泊発電所3号炉
地盤(敷地の地質・地質構造)に関するコメント回答
(Hm2段丘堆積物の堆積年代に関する検討)

令和2年8月7日
北海道電力株式会社

○令和2年4月16日審査会合の指摘事項を以下に示す。

51M-c 火山灰分析結果

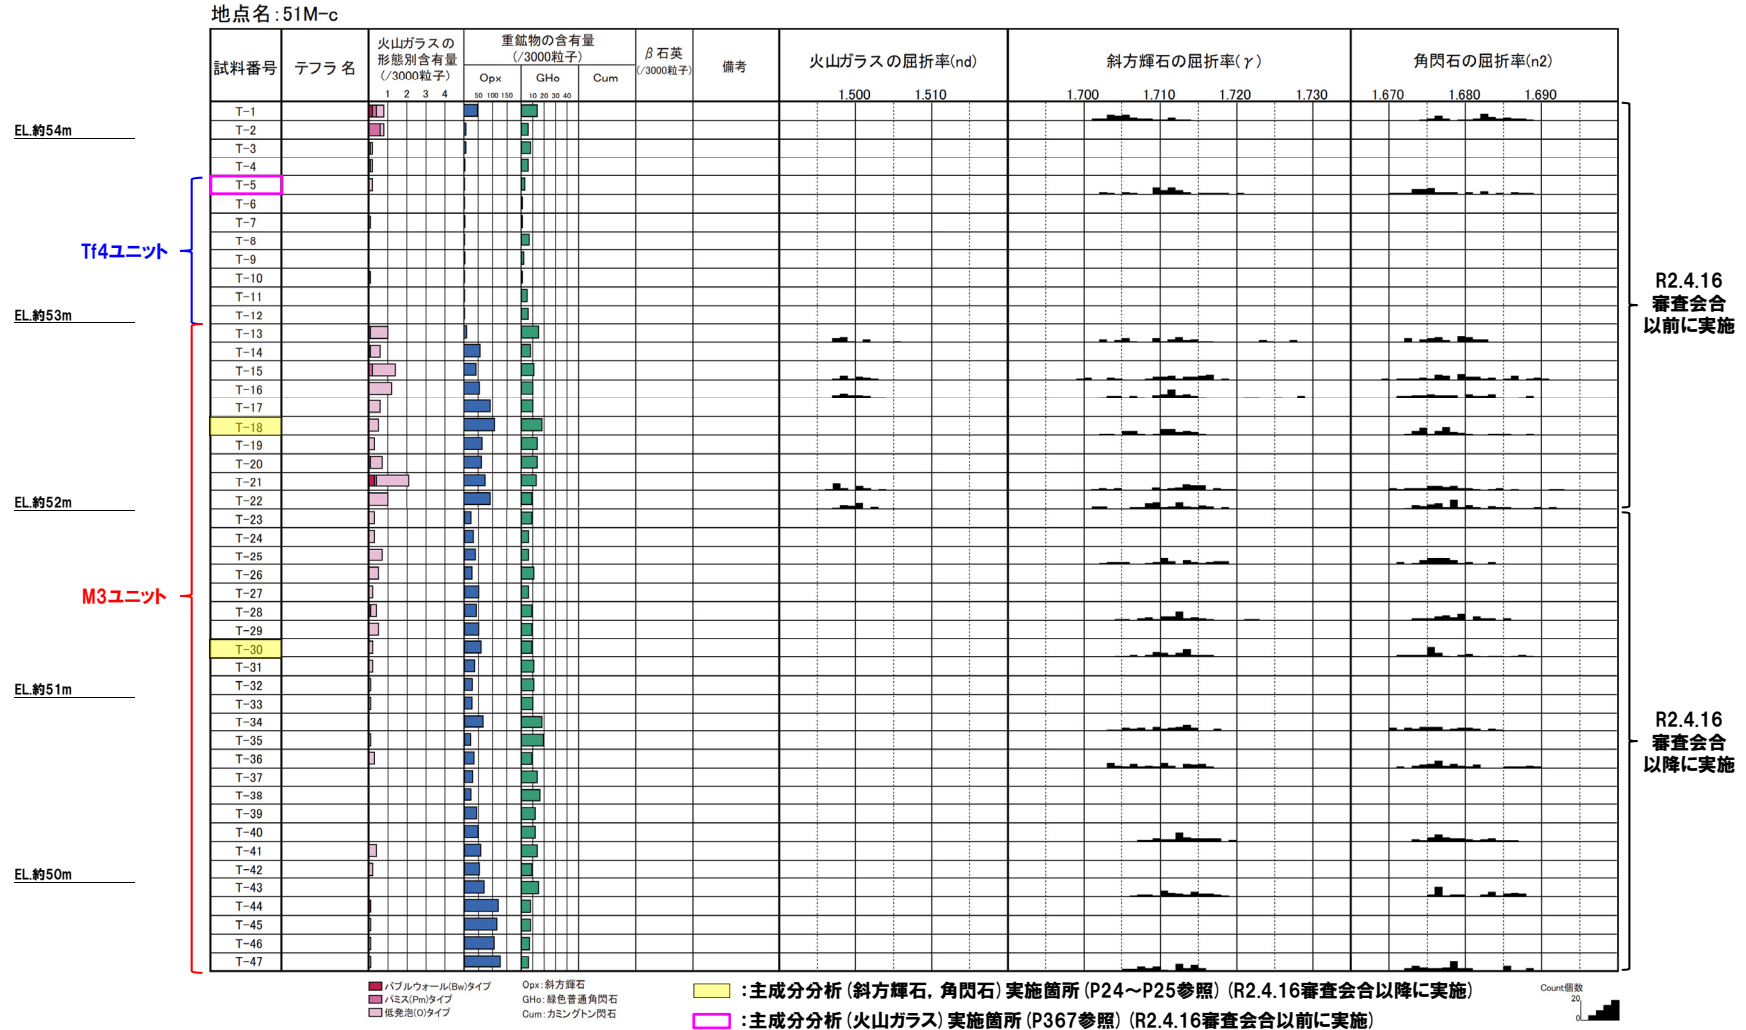
○開削調査箇所(北側)において、鉛直方向に連続的に火山灰分析を実施した(測線51M-c及びSKA-d)。

- 重鉱物(斜方輝石及び角閃石)の屈折率測定及び主成分分析の結果, M1ユニット及びM3ユニットに明瞭な差異は認められない。
- 一方, 標高約47m~約49mの範囲においては, 重鉱物のうち, 斜方輝石の含有量が増加する傾向が認められる(次頁緑囲みの範囲)。

開削調査箇所(北側) 北側壁面スケッチ

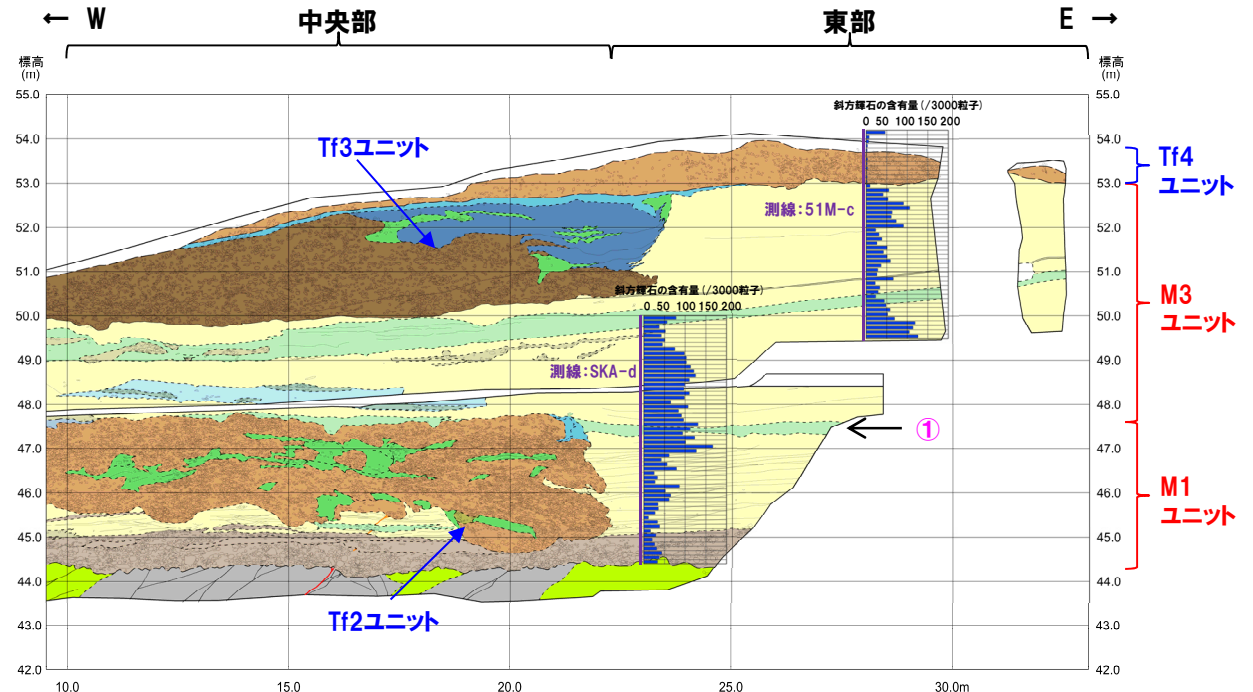
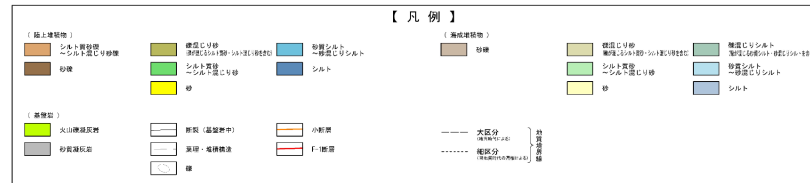
- 開削調査箇所(北側)東部及び開削調査箇所(南側)(開削調査箇所(南側)には、南側壁面の背後法面も含む、以降も同様)において、鉛直方向に連続的に火山灰分析を実施し、ユニット区分(M1ユニット及びM3ユニット)の妥当性を説明すること。

- 斜方輝石の含有量を開削調査箇所(北側)北側壁面スケッチに重ねたものを下図に示す。
- 斜方輝石の含有量は、標高約47m~約49mの範囲において増加する傾向が認められるが、当該範囲には、M1ユニットとM3ユニットの境界が存在する。
- M1ユニットとM3ユニットの境界には堆積環境の変化(①)が存在することから、斜方輝石の含有量の増加は、これに対応するものと考えられる。

①本調査箇所東部において、海成堆積物中には、**明瞭な侵食面は認められないものの、以下のことから、標高47.5m付近を境に、下位はM1ユニットに、上位はM3ユニットに区分される。**

- ・Tf2ユニットは、M1ユニットを侵食しているが、指交関係で堆積している状況が認められないことから、Tf2ユニットの堆積開始時には、M1ユニットの堆積はほぼ終了しており、M1ユニットの上面は、旧地形面を一時的に形成していたものと判断される。
- ・Tf2ユニットの上面は、平坦であることに加え、Tf2ユニットの上位に認められるM3ユニット中の堆積構造に、水平方向の不連続が認められないことから、Tf2ユニットの堆積終了時には、M1及びTf2ユニットの上面は、連続的で、平坦な旧地形面を一時的に形成していたものと判断される。

SKB-d' 及びSKB-d 火山灰分析結果

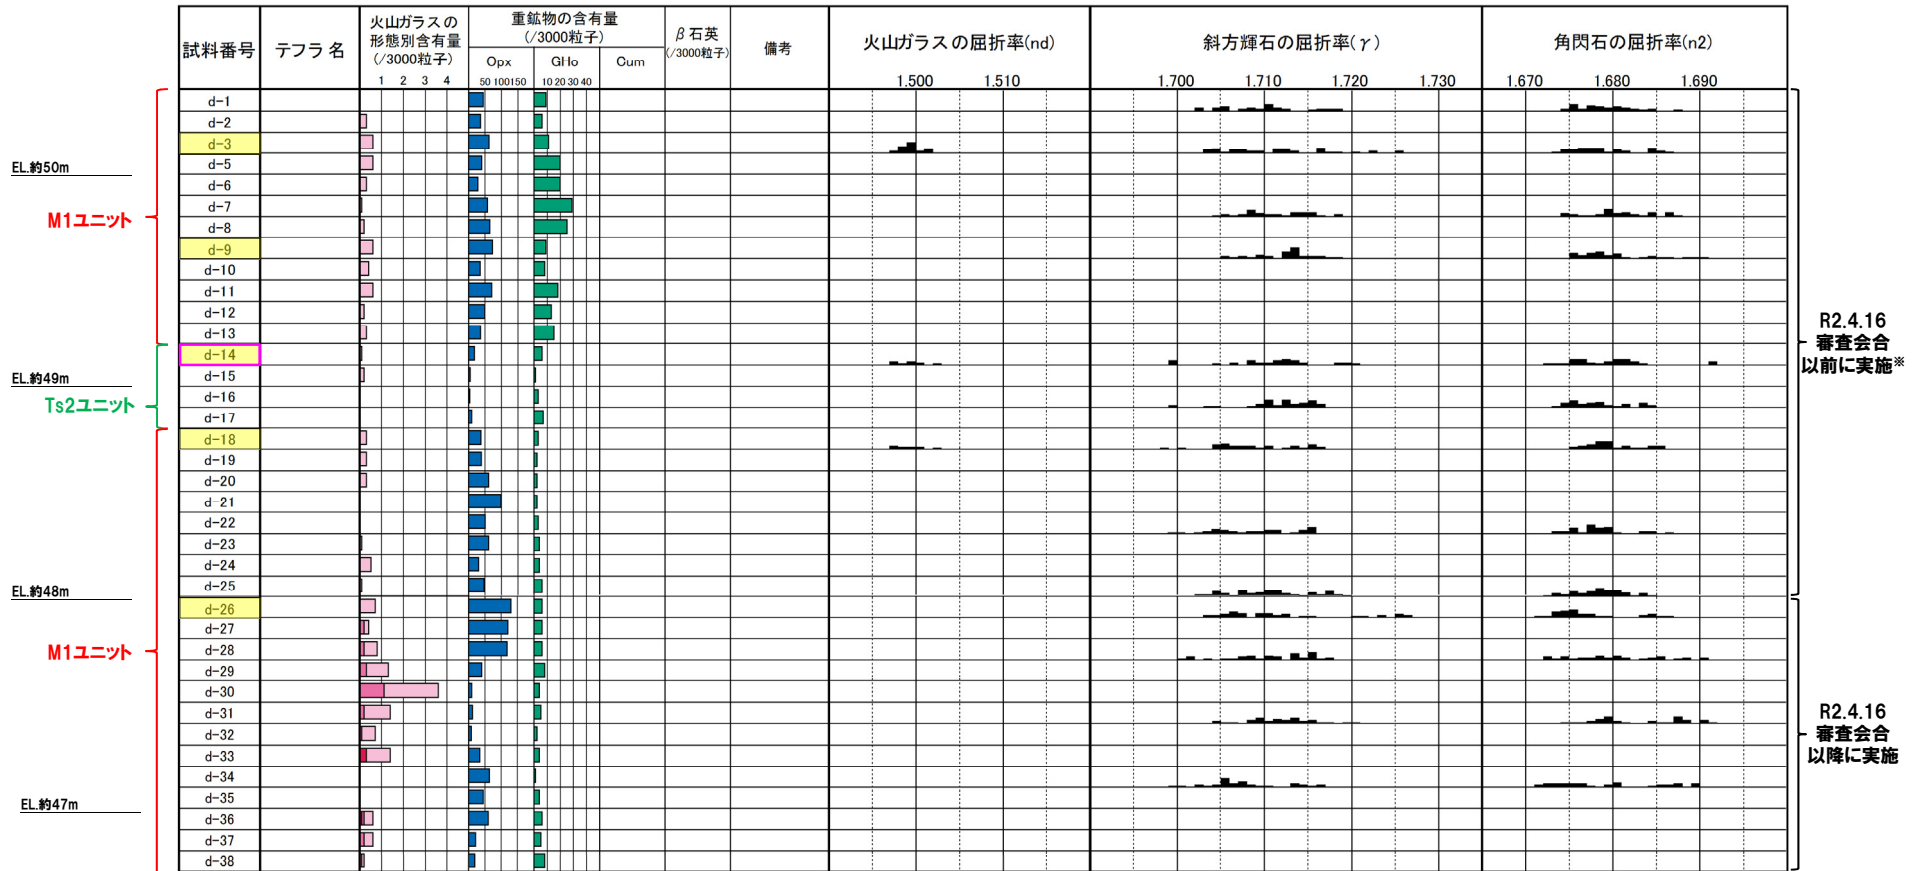
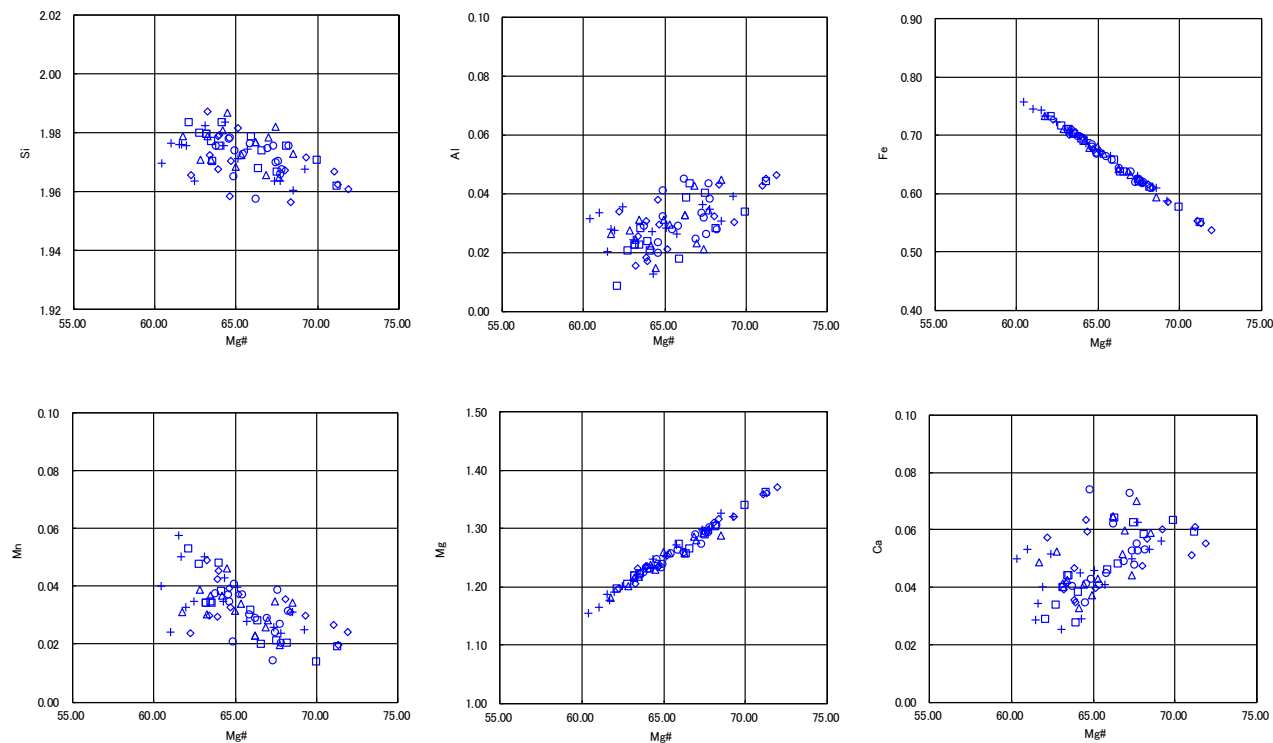
○開削調査箇所(南側)南側壁面の背後法面において、鉛直方向に連続的に火山灰分析を実施した(測線SKB-d)。

- 重鉱物(斜方輝石及び角閃石)の屈折率測定及び主成分分析の結果,本調査箇所に認められるM1ユニットは,開削調査箇所(北側)に認められるM1ユニット及びM3ユニットと比較して,明瞭な差異は認められない(開削調査箇所(北側)の火山灰分析結果はP20~P25参照,開削調査箇所(北側)における主成分分析の結果との比較はP32~P33参照)。
- 本調査箇所に認められる斜方輝石の含有量には,開削調査箇所(北側)と比較し,明瞭な傾向の変化は認められない。
